SOPRINTENDENZA SPECIALE PER IL PIANO NAZIONALE
DI RIPRESA E RESILIENZA

Oggetto: **[ID: 7439]** Procedura di Valutazione di impatto ambientale, ai sensi dell'art. 23 del decreto legislativo 152/2006. Progetto di un impianto denominato "Vizzini" a tecnologia fotovoltaica di potenza pari a 238,8 MWp, su terreni a destinazione agricola, e relative opere di connessione in elettrodotto aereo AT (9,5 Km) ed interrato MT, nei comuni di Vizzini e Mineo (CT), nel Comune di Giarratana (RG) e di Buccheri (SR).
Proponente: società PV ITALY 009 S.r.l.

Parere tecnico-istruttorio

Figura 5 – Stralcio da RS06AEG0021A1 Foto a Volo d'uccello, Skyline e Render fotografici – Area d'impianto A "Cantatore" da Monte Tallarita.

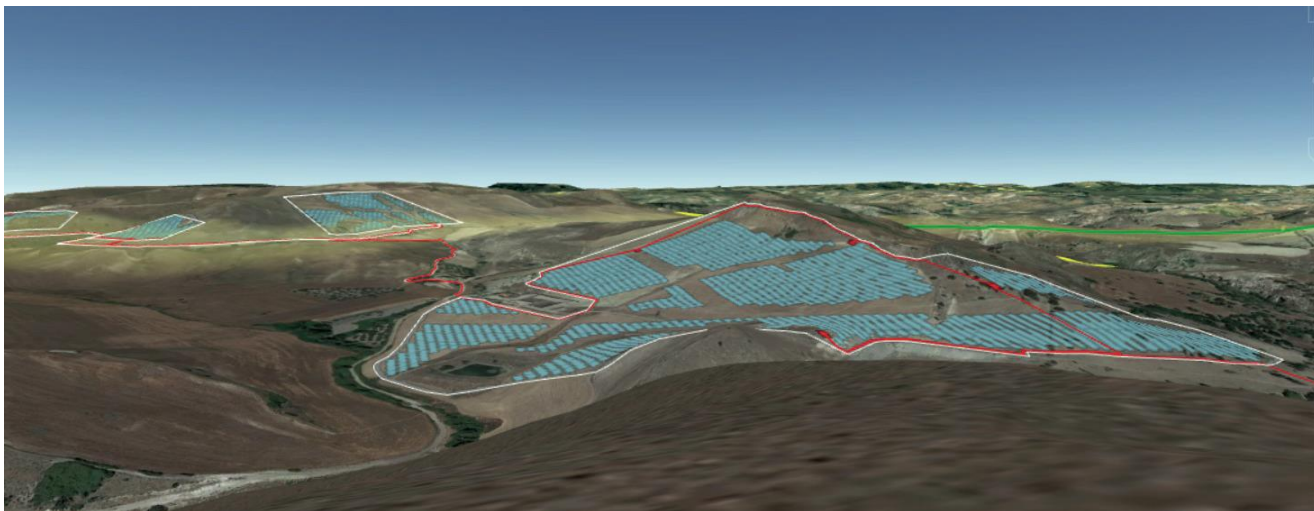
CONSIDERATO che gli impianti in oggetto si configurano sotto il profilo percettivo come elementi estranei ed incongrui rispetto al contiguo contesto paesaggistico 25d, tali da determinare un'alterazione degli assetti scenici che si apprezzano anche dal contesto paesaggistico ambientale dell'Area del fiume Catalfaro e in particolare da Monte Tallarita e da Poggio Calleri (Cfr. fig.5);

CONSIDERATO che la detrazione visiva che genera l'impianto, che si coglie da Monte Tallarita e da Poggio Calleri, per specifiche caratteristiche orografiche del sito su cui si insiste lo stesso impianto non potrà essere mitigata dalla prevista fascia perimetrale verde, come si osserva nell'elaborato "RS06AEG0021A1 Foto a Volo d'uccello, Skyline e Render fotografici" prodotto dalla Società proponente ad integrazione della documentazione richiesta da questa Soprintendenza Speciale per il PNRR;

Figura. 10 – allegato n. 4 nota prot. 4460 del 17/03/2023 della Soprintendenza BB.CC.AA di Catania relativa all'are A "Cantatore" in tratteggio rosso le aree da stralciare

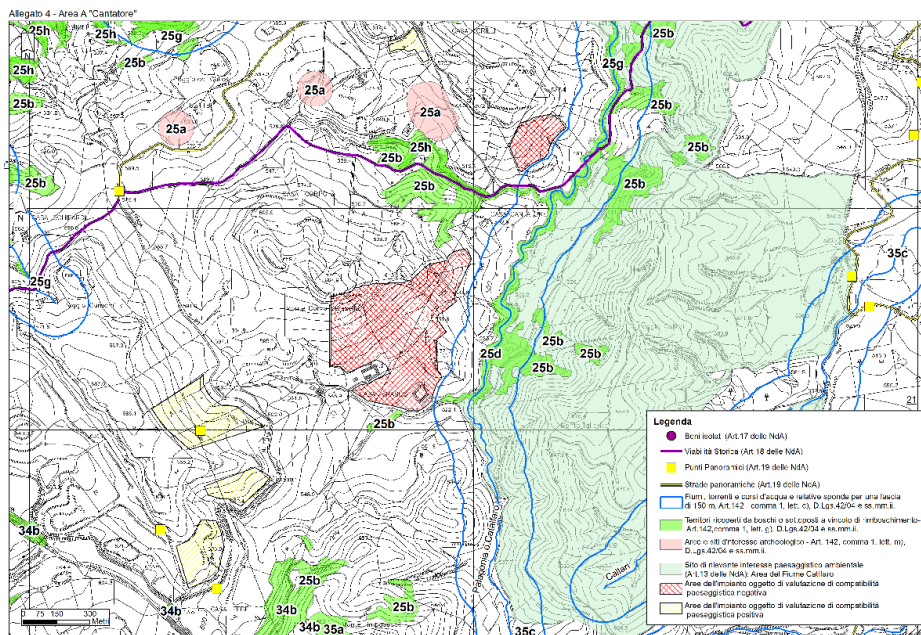
VISTO che la Soprintendenza di Catania all'esito dell'evidenza delle criticità sopra esposte procedeva alla *valutazione di compatibilità paesaggistica con un parere negativo per una parte dei sottocampi relativi aree A-B-C* in cui si articola il progetto dell'impianto fotovoltaico "Vizzini" come meglio rappresentato nelle cartografie allegate alla nota citata e di seguito riportate:
